**LAUDO DE VISTORIA TÉCNICA DA DEFESA CIVIL**

Laudo Nº 26/2017

Em vistoria realizada no dia 08 de Março de 2017 pela equipe técnica da Defesa Civil no prédio de propriedade da empresa Staff, localizado na Av. Luiz Tarquínio, nº09, Centro – Lauro de Freitas – Bahia, foi verificado que o prédio possui estrutura de não conformidade com as normas técnicas construtivas, com existência de pilares fora do prumo (não alinhado verticalmente), ferragens expostas à ação das intempéries, pilares com fôrmas não contínuas, causando risco aos moradores nos arredores.

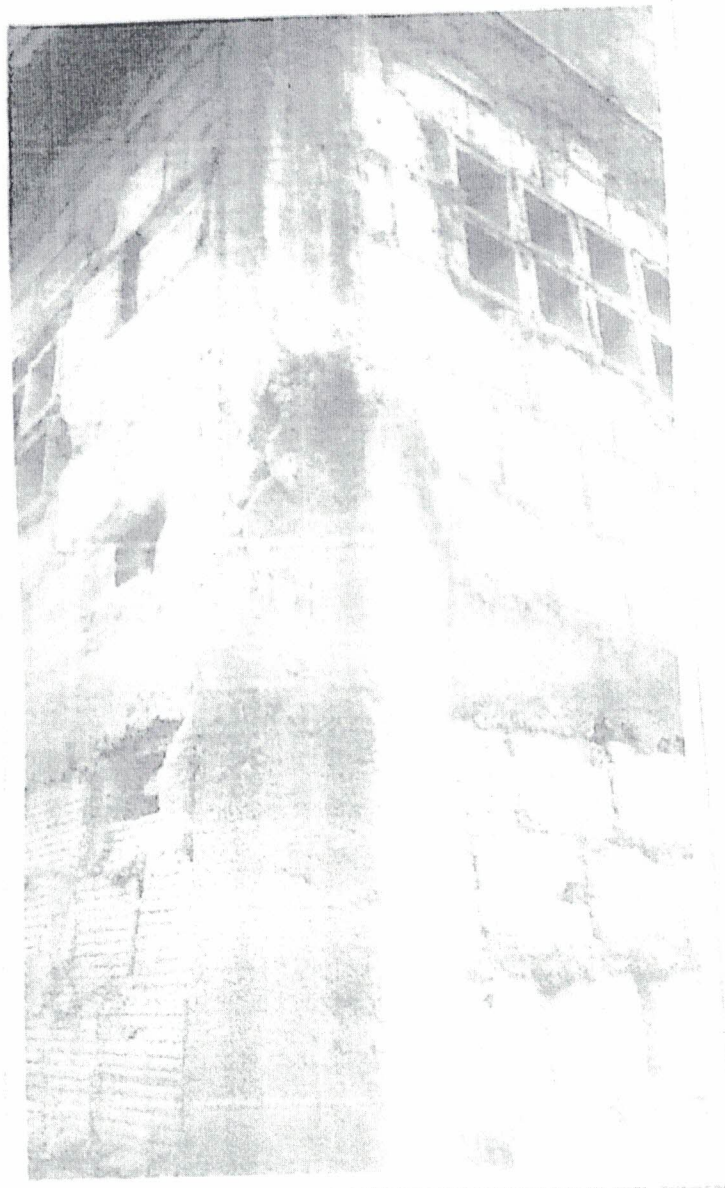
FORMA DO PILAR NÃO CONTÍNUA
